# **Avis délibéré de l’Autorité environnementale sur la sécurisation et l’aménagement de la RN 296 à Aix-en-Provence (13) et sur la mise en compatibilité du plan local d’urbanisme d’Aix- en-Provence**

**n°Ae : 2024-07**

Avis délibéré n° 2024-07 adopté lors de la séance du 25 avril 2024

Figure 6 : synoptique d'aménagement et profil en travers pour l'axe 3 du projet (source : dossier)<sup>5</sup>

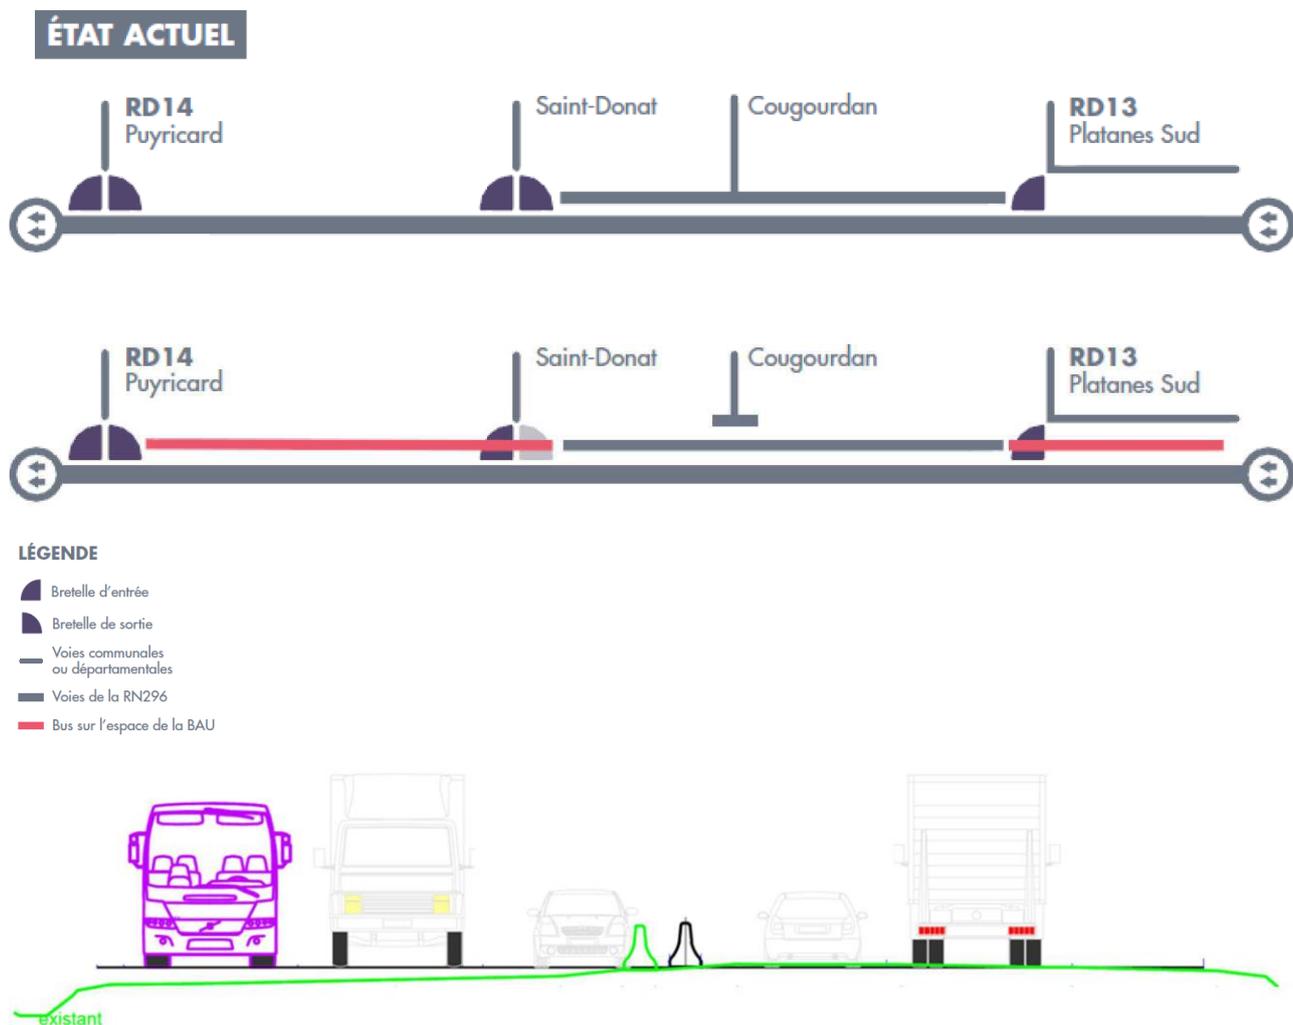
<sup>5</sup> Les largeurs des voies du projet sur le profil en travers ne correspondent pas à la définition littérale qui en est donnée dans le dossier.
